Ministerio de Infraestructura y Transporte
Aeropuerto Internacional Rosario
"Islas Malvinas"

Objeto: EJECUCIÓN NUEVA TERMINAL DE PASAJEROS - PRIMERA ETAPA - AEROPUERTO INTERNACIONAL DE ROSARIO

CIRCULAR ACLARATORIA N° 21 - SIN CONSULTA

07. PLANO A.32 ESQUEMA DE CIELORRASOS

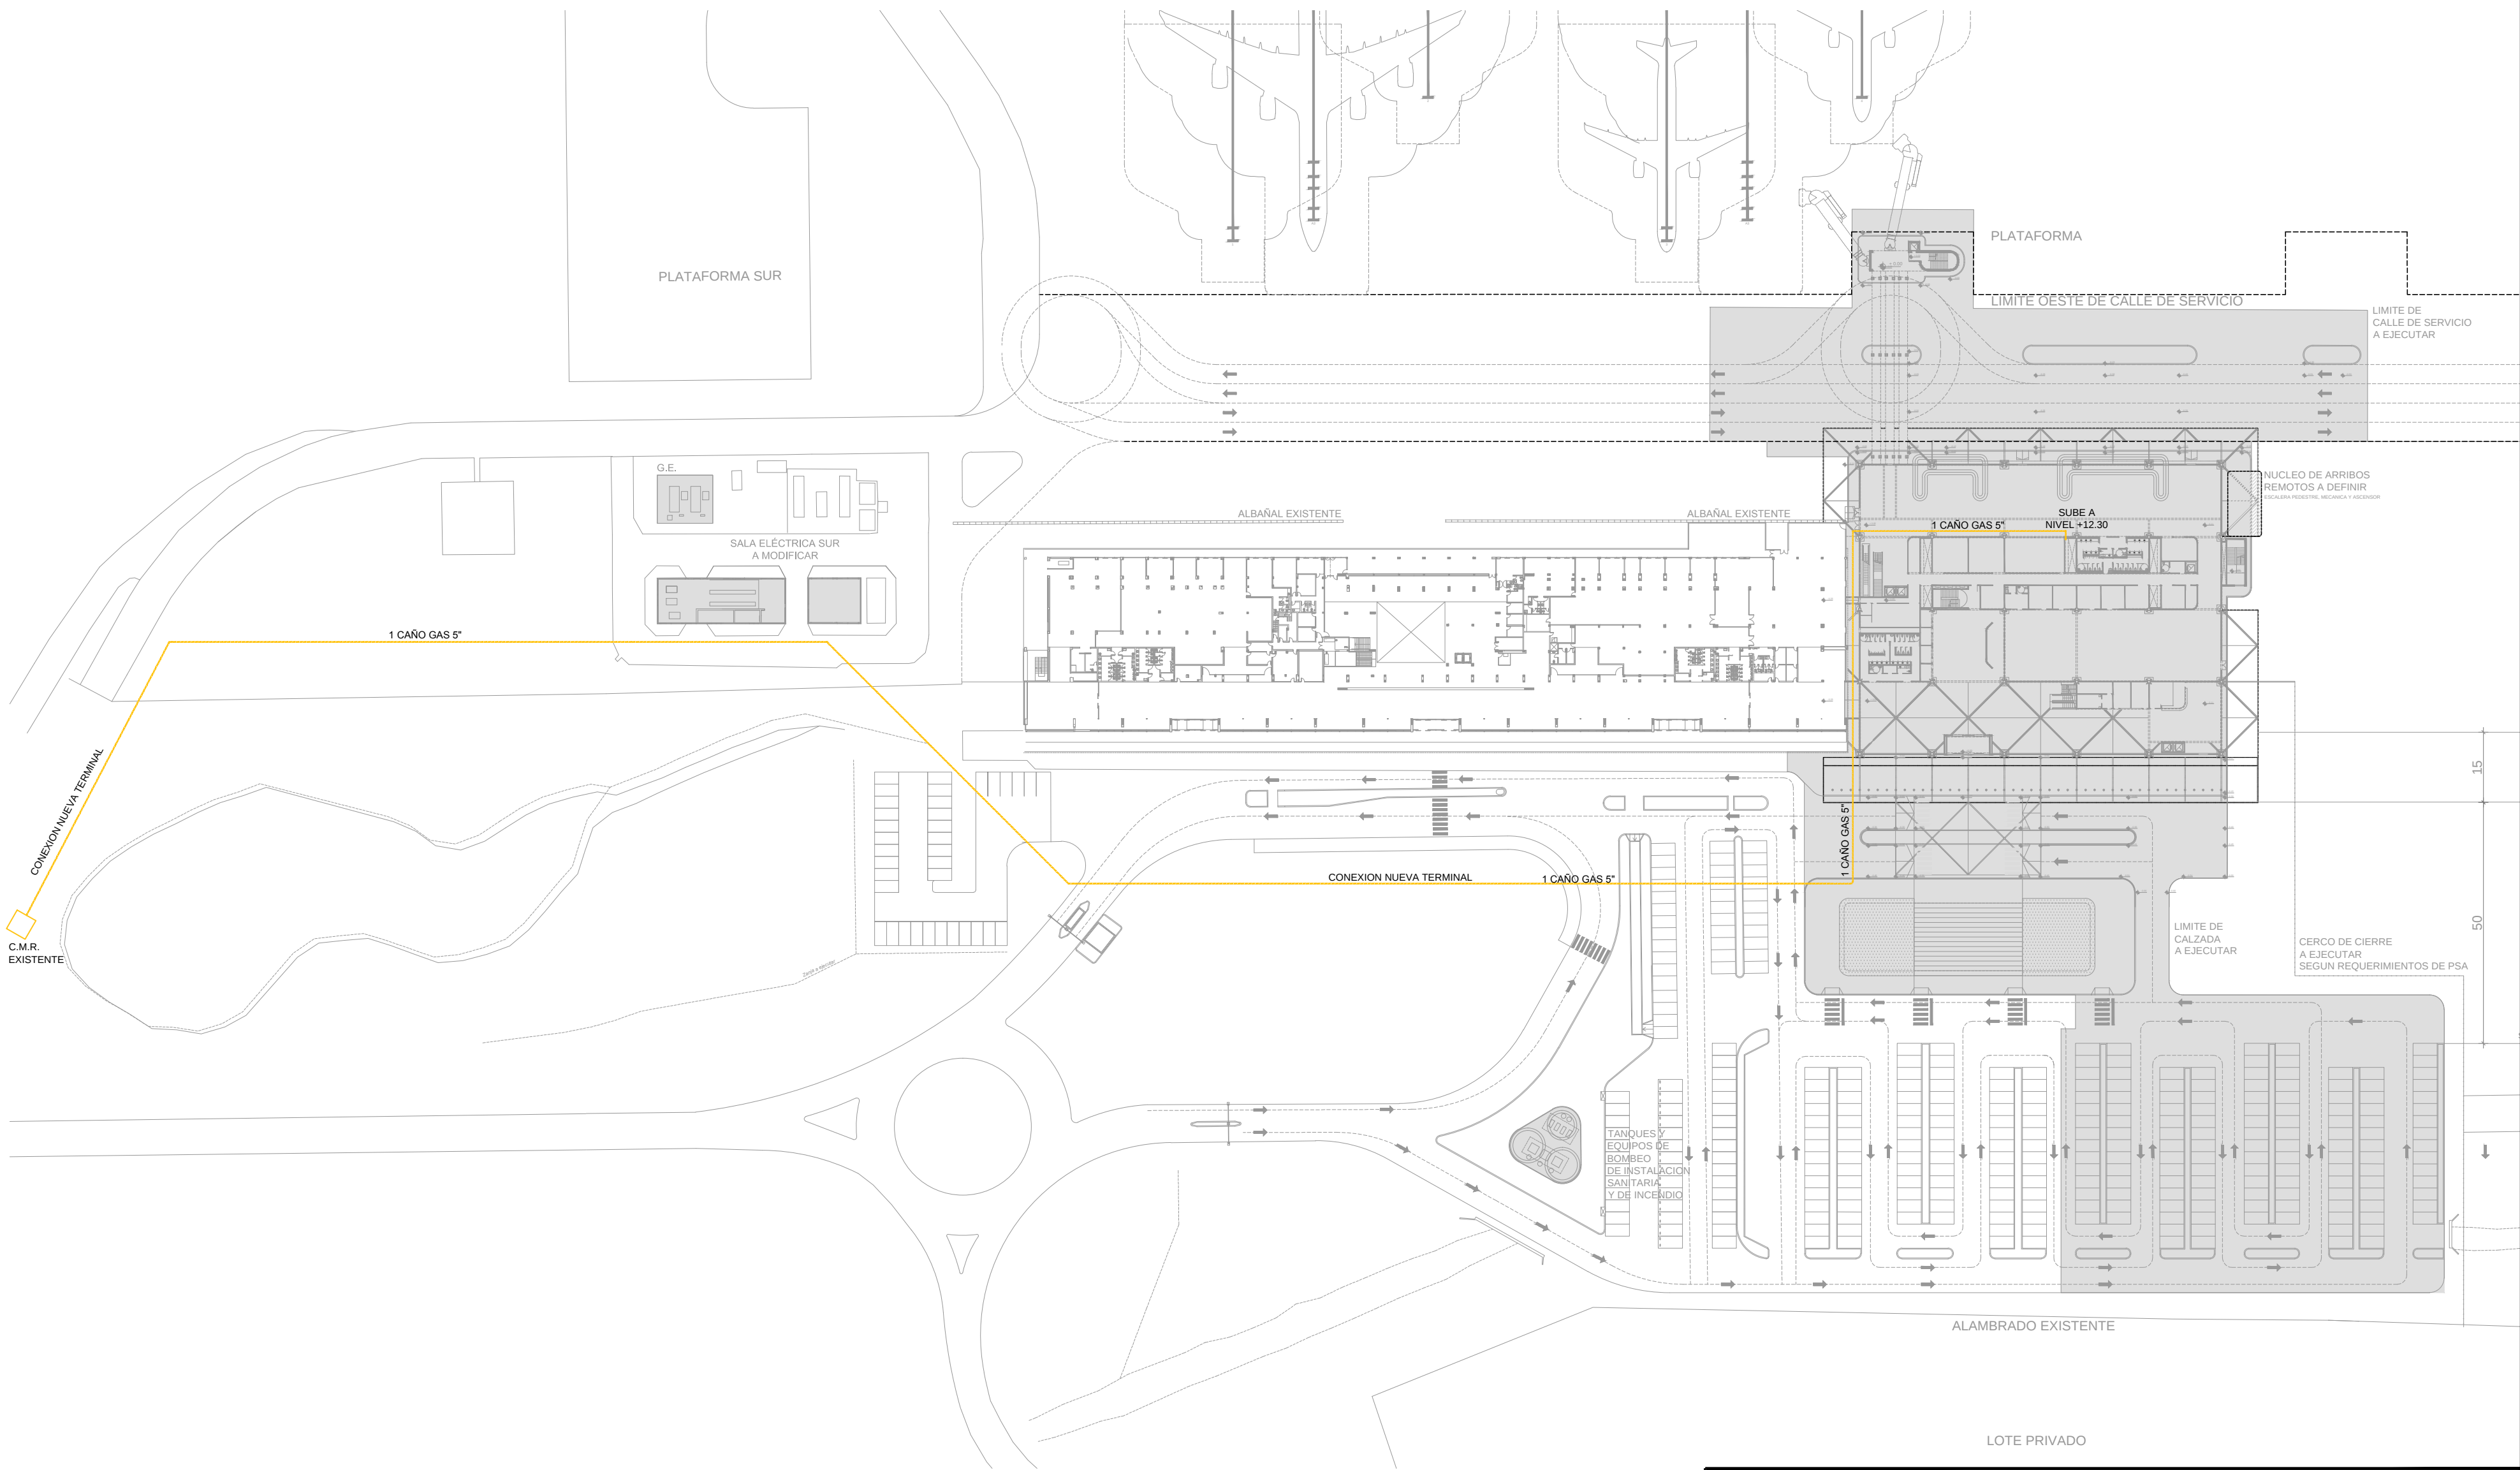
Debe contemplarse el cielorraso sobre la escalera de emergencia norte local 00-22 en el sector sobre planta baja como tipo Suspendido de placas de roca de yeso – junta tomada – resistente al fuego.
